財團法人車輛研究測試中心 函

主旨：檢陳96年度第2次「車輛型式安全審驗及檢驗相關疑義事項」會議紀錄，相關建議擬請貴部鑒核，如說明（影附會議議題及會議紀錄乙份供參）。

96 年第 2 次「車輛型式安全審驗及檢驗相關疑義事項」會議

96 年第 2 次車輛型式安全審驗及檢驗相關疑義會議議題

圖一

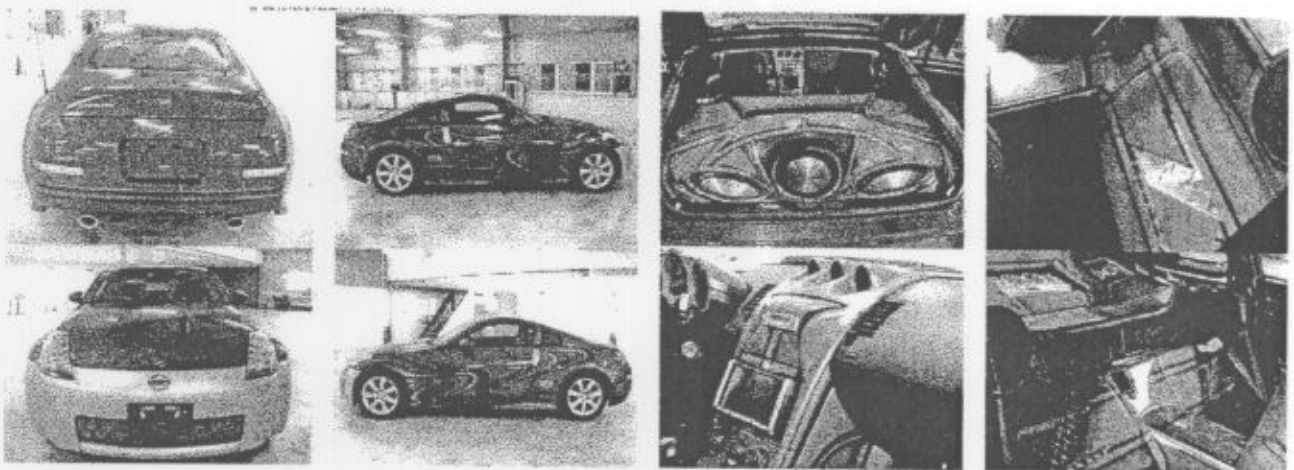
- 一、依交通部 96 年 4 月 3 日路臺監字第 0960406116 號函辦理，本案為發生於 94 年屏東大同國小事故車輛，依其發生事故之照片（如圖一）研判，其車輛損壞甚為嚴重，現經申請者修復後欲提出「少量車型安全審驗」，惟該車輛發生事故當時，其底盤、車身結構是否受損，車身及底盤整體結構是否仍可維持原車輛設計狀態，亦或如何證明該車身及底盤整體結構無安全之虞，此部份惠請 各監理先進研提處理意見，俾利後續辦理審驗及新登檢領照事宜。

- (一) 案件一：有關發生重大事故之大客車經修復後，欲辦理車輛型式安全審驗及登檢領照乙案，經與會各單位討論結果：請申請者先行找底盤車製造廠、代理商或原底盤車製造廠授權維修之維修廠出具維修安全證明文件，並提供該車輛之車身結構強度計算書後，再行召開會議檢視提供之證明文件是否可行，經檢視後報請交通部核示。
- (二) 案件二：有關車輛進行車身彩繪、加(改)裝側裙、變更車輛內裝飾板及行李廂加裝低音喇叭乙案，經與會各單位討論結果：該車輛車身得不視為彩繪，加(改)裝之側裙不超出車輛全寬亦無疑慮，且加裝喇叭音響因現行法規並無規範，故原則同意該車輛辦理少量車型安全審驗，惟應於合格證明備註欄加註：本車輛後行李廂加裝音響喇叭等設備，俾利往後該車輛執行定(臨)檢之檢驗依據。
- (三) 案件三：有關幼童專用車之隨車管理人員，是否應依承載學童比例設置管理人人數乙案，經與會各單位討論結果：考量現行法規並無明確規定，故該車輛如可符合交通部「車輛安全檢測基準」及「道路交通安全規則」附件十二幼童專用車車身各部規格規定即可。
- (四) 案件四：有關置放於道路施工後方防止後方車輛追撞之防撞拖車應如何辦理審驗及新登檢領照乙案，經與會各單位討論結果：考量該車輛因無設置煞車系統，且與現行全拖車、半拖車之定義不符，故建議公路總局增訂「道路交通安全規則」第83條第1項第4款工程防撞拖車，俾供該車輛請領臨時通行證，並憑證行駛道路。
